La Croix Solaire Energie SAS

Objet : Complément concernant les impacts du projet sur les zones humides (PC 038 383 22 20005)

Dans le cadre de l'instruction du permis de construire PC 038 383 22 20005, le 28.11.2022, le service Eau Environnement de la DDT38 a demandé par mail les éléments suivants :

Figure 1 - Pédologie, type de sols

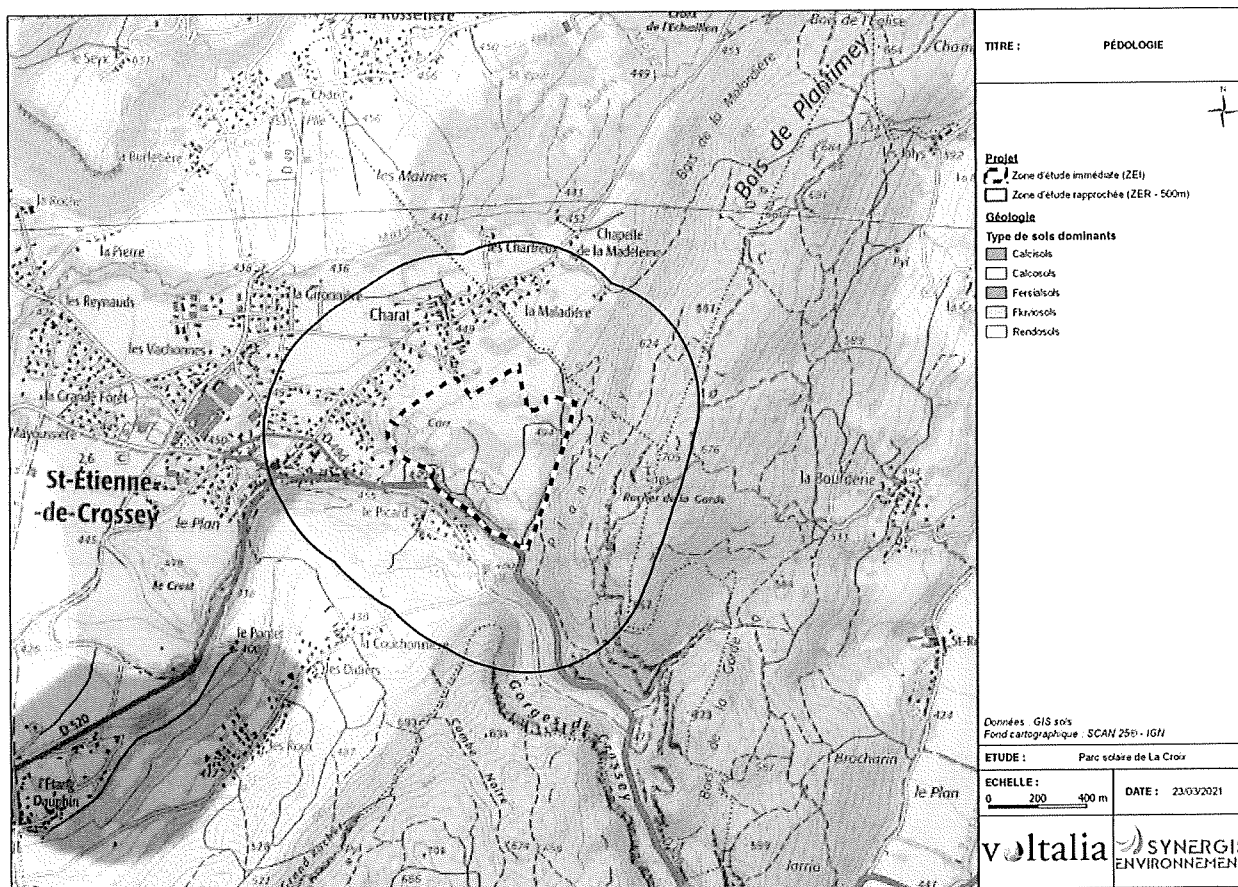
- d'évaluer l'alimentation de la zone humide, la présence de couches argileuses et leur profondeur éventuelles, la présence de drains et de fossés, les remblais éventuels liés aux pistes créées, le régilage, le bilan des déblais et des remblais sur la zone humide, les terrassements mettant temporairement à nue la terre, l'implantation des câbles électriques enterrés et les matériaux associés, les installations de chantier, l'impact pérenne des panneaux sur la végétation et son développement, ...

D'après les sondages réalisés sur site par ECOTER, de l'argile a été détecté autour de l'étang mais sans données précises sur sa répartition ou profondeur (la recherche d'ECOTER s'est concentrée sur la présence/absence de traces d'oxydo-réduction).

Pour rappel, comme illustré sur la carte en page suivante, la zone d'étude rapprochée est située sur les UCS (unité cartographique de sols) ci-dessous :

Figure 21 - Zone humide et implantation du projet

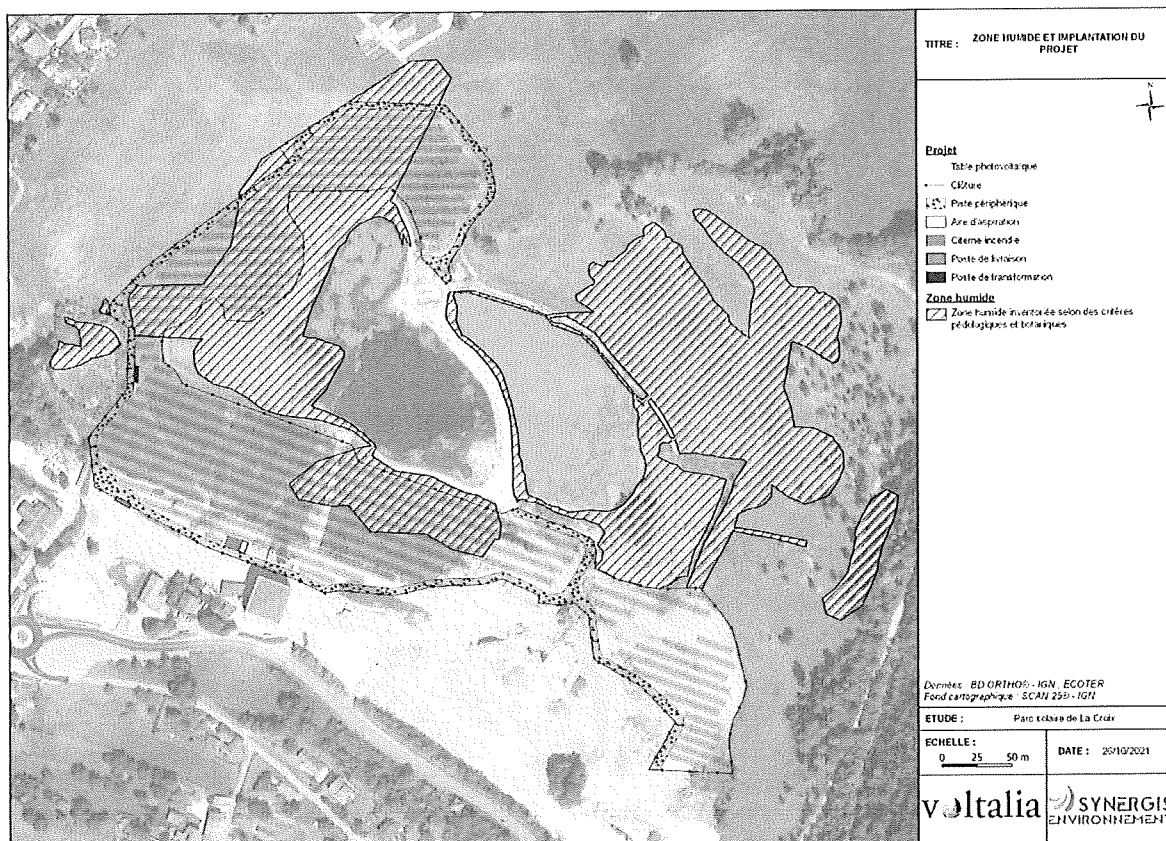
“Pour le dossier de Votalia que le service environnement a reçu et pour lequel le service a contribué à l'avis rendu le 6 juillet 2022, il est écrit que le projet recouvre environ 1,6 ha de zones humides. En l'état actuel, la caractérisation des impacts n'étant pas suffisamment argumentée vis-à-vis du recouvrement de la zone humide par les panneaux, la surface de 1,6 ha de zones humides est en totalité à prendre en compte. Cela soumet donc le projet à une autorisation environnementale.

- de définir les mesures d'évitement, de réduction, de compensation et de suivis liées à la destruction temporaire et permanente de la zone humide.”

La majorité des zones humides ont été évitées lors de la conception du projet, l'espace clôturé intercepte 1,65 ha de zones humides inventoriée. Au sein de l'espace clôturé, **984 m² de zones humides seront impactés par l'aménagement des pistes et les fondations des ancrages pour les clôtures**. Sur ces aménagements, les zones humides seront remblayées ou imperméabilisées.

Pour rappel un évitement de la zone humide a été réalisé entre la première implantation de la centrale :

- Evitement des zones humides principales à enjeux fort : 5 ha
- Limitation de l'imperméabilisation des sols en zone humide :
 - o Suppression des pistes de circulation à proximité des bassins
 - o Déplacement des locaux en dehors des zones humides
